改善箇所説明図

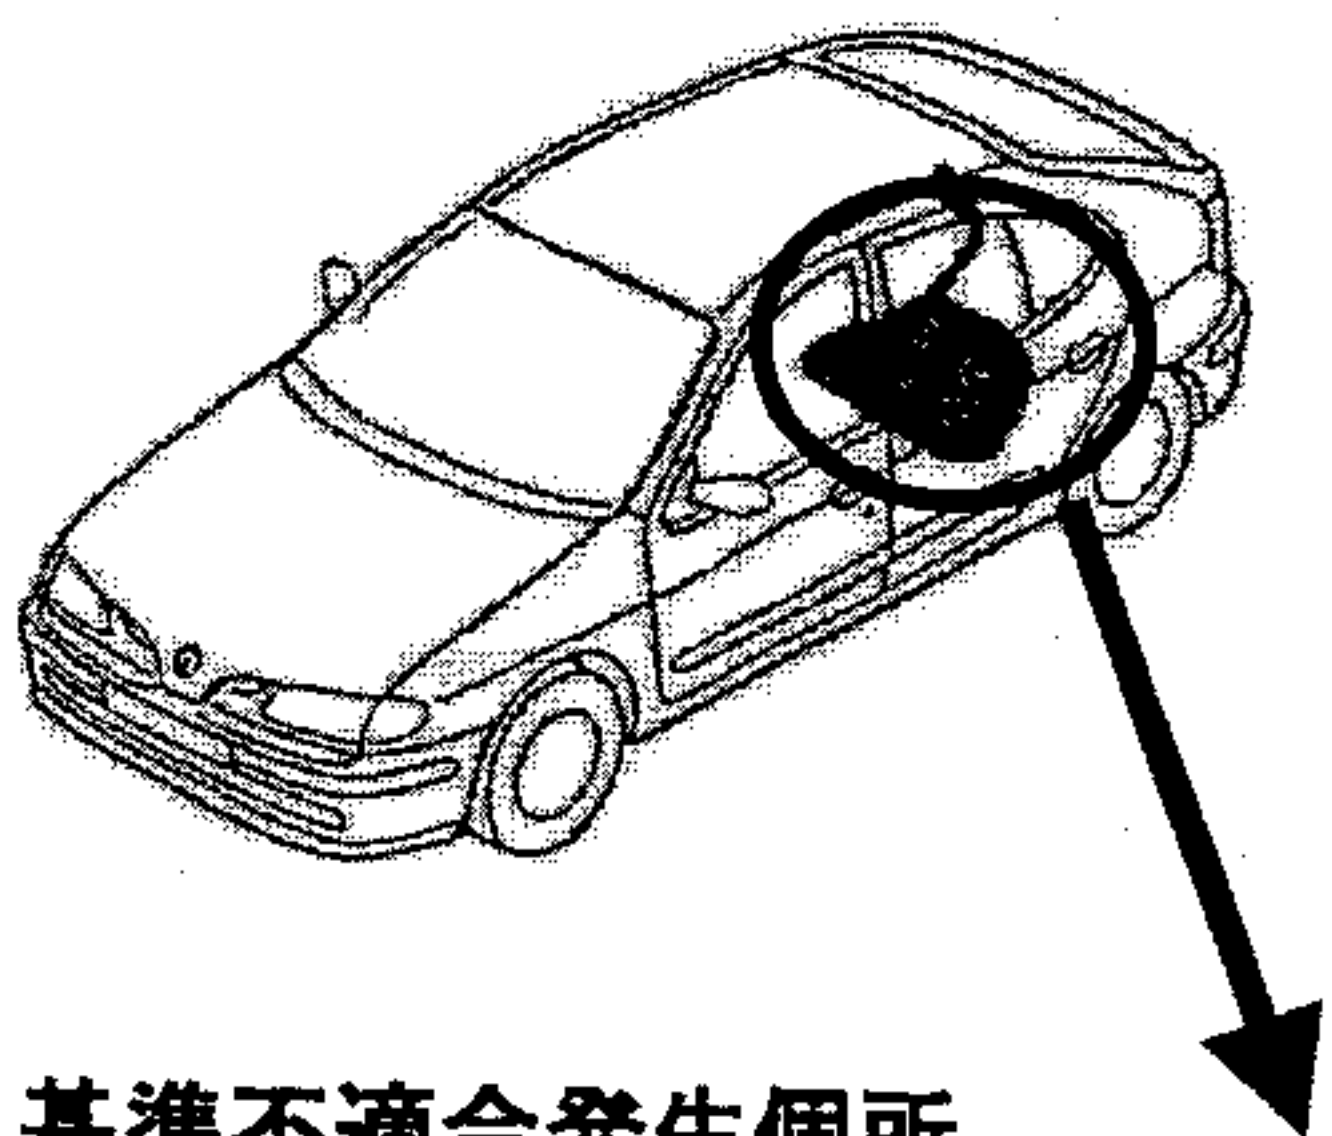
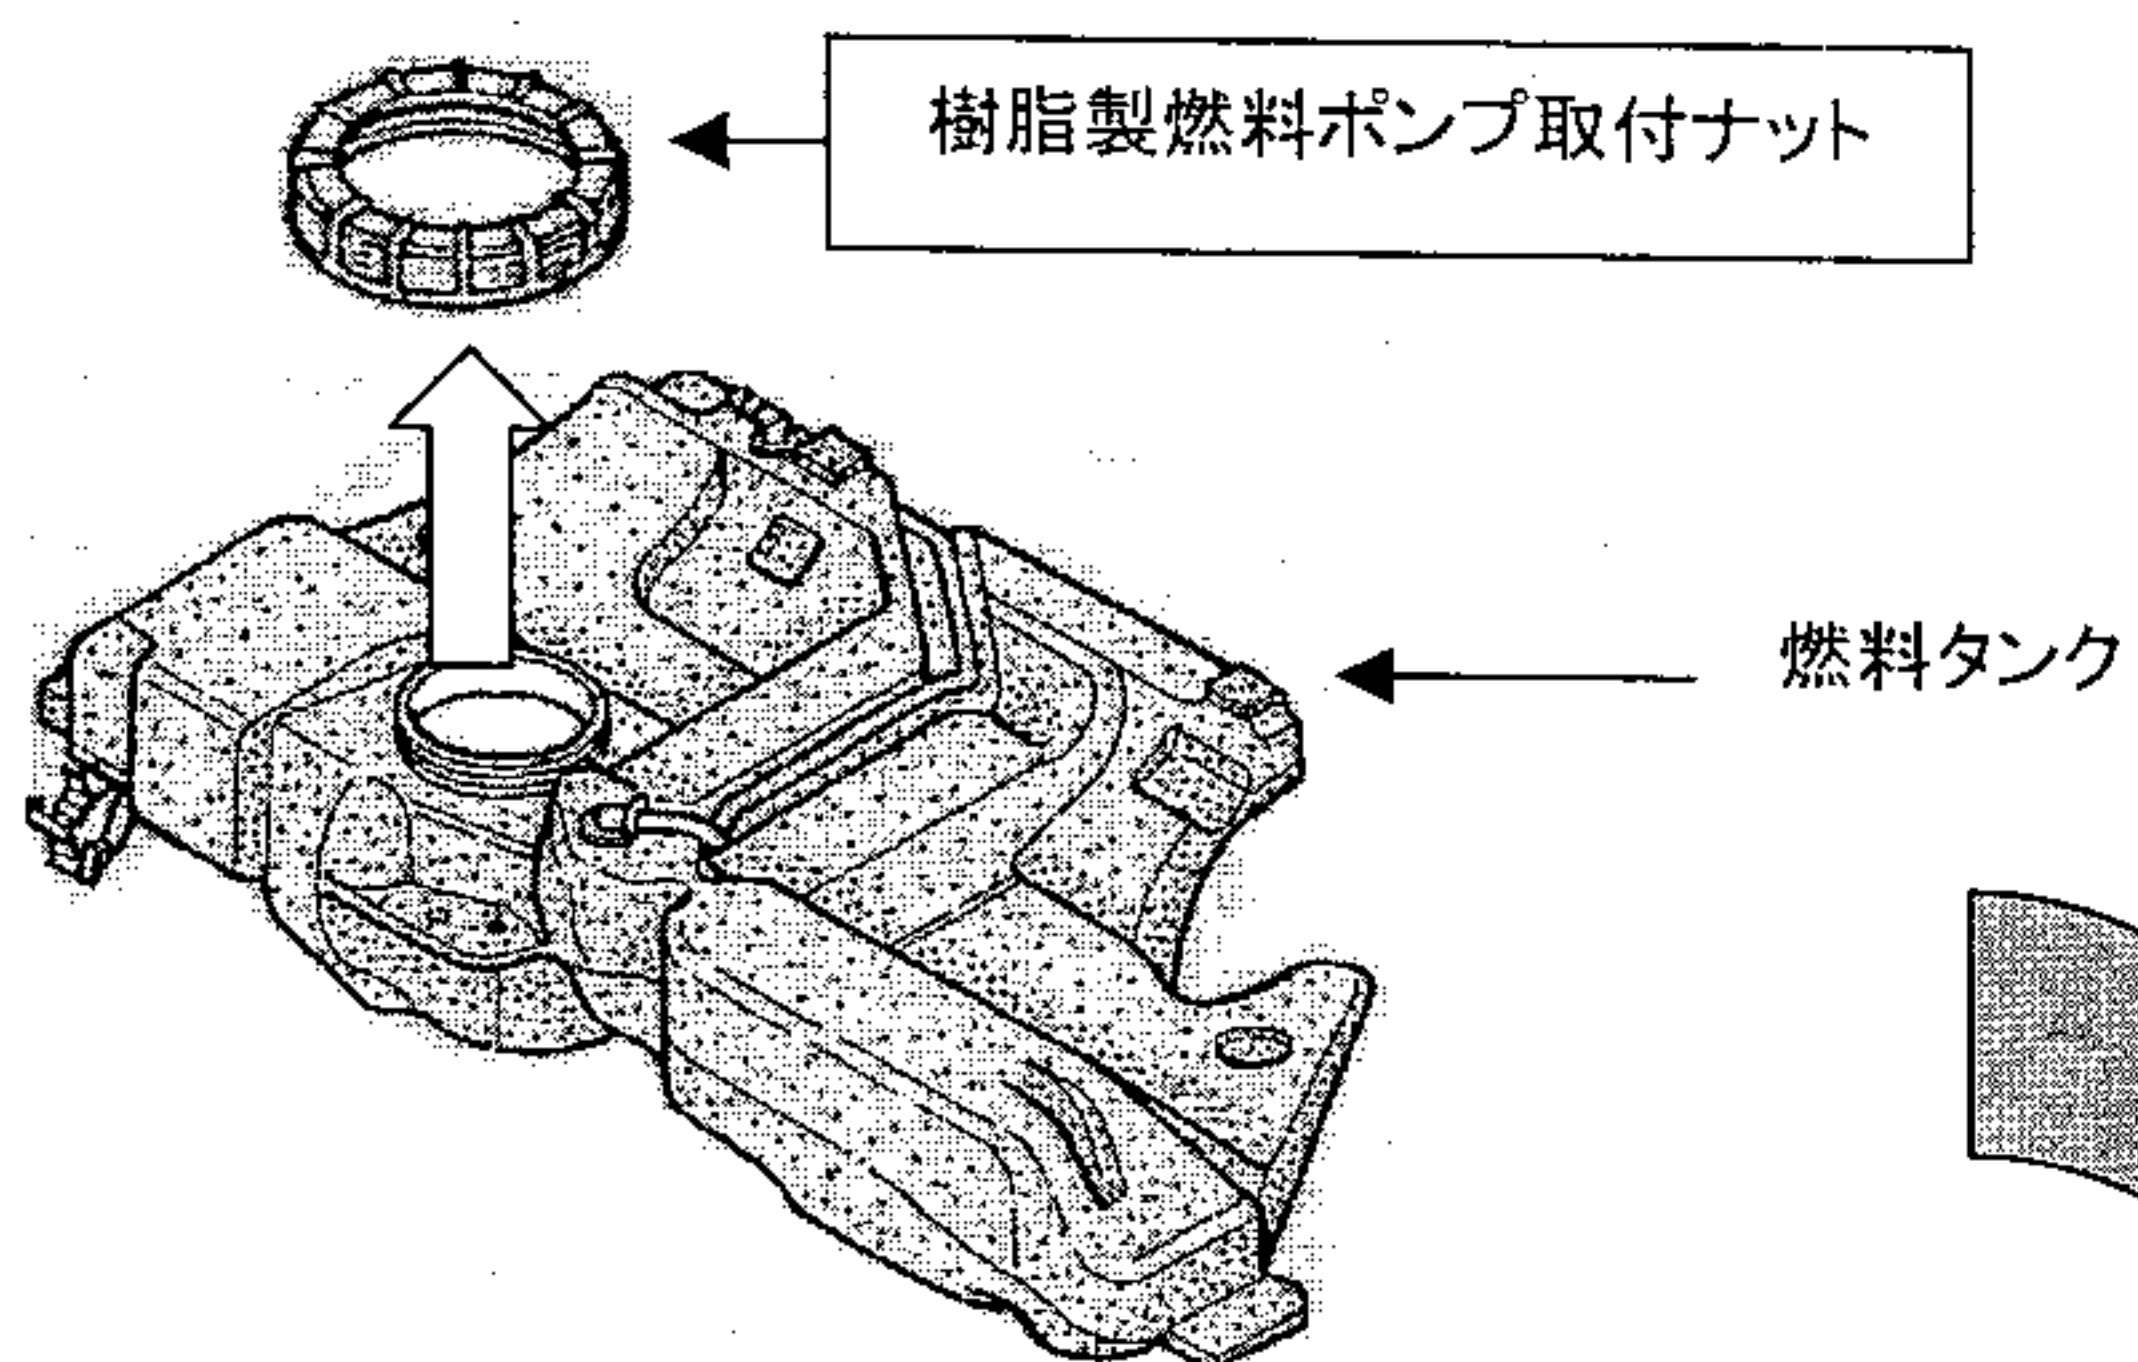
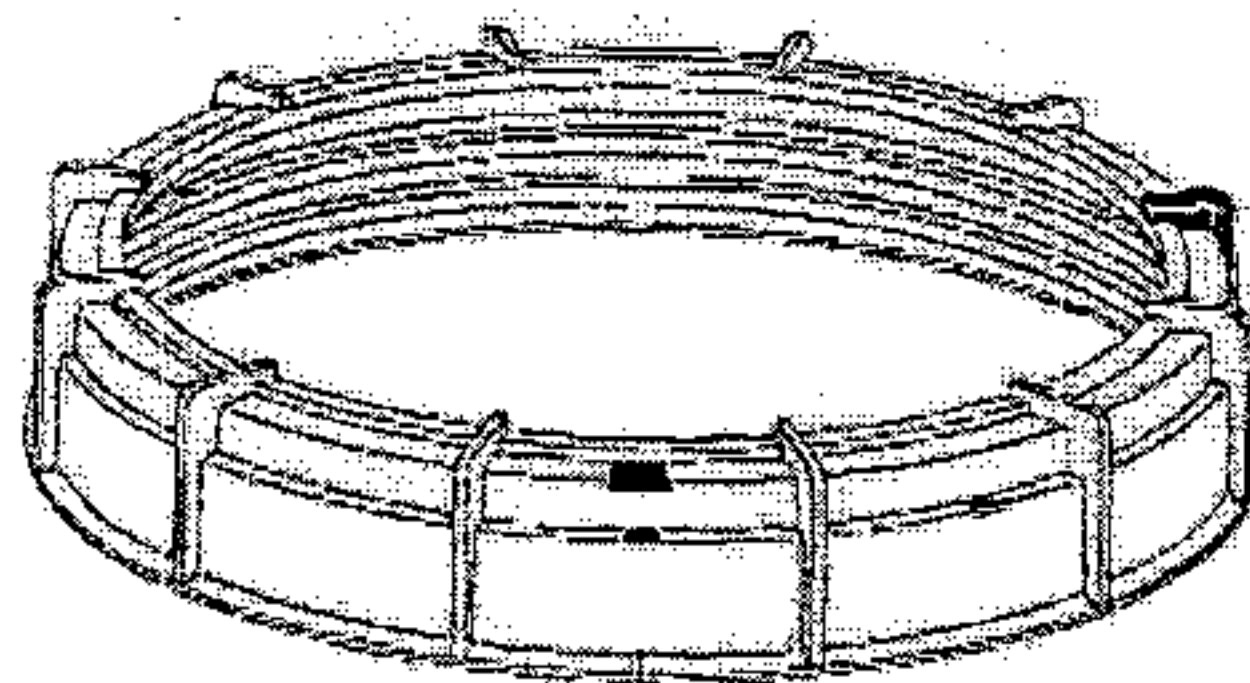
基準不適合発生箇所

燃料装置において、燃料タンク上部の樹脂製燃料ポンプ取付ナットの熱処理が不適切なものが
あるため、温度変化の繰り返しにより当該ナットに亀裂が生じ、燃料が漏れるおそれがある。

改善の内容

全車両、該当ナットを点検し、対象となるものは良品と交換する。
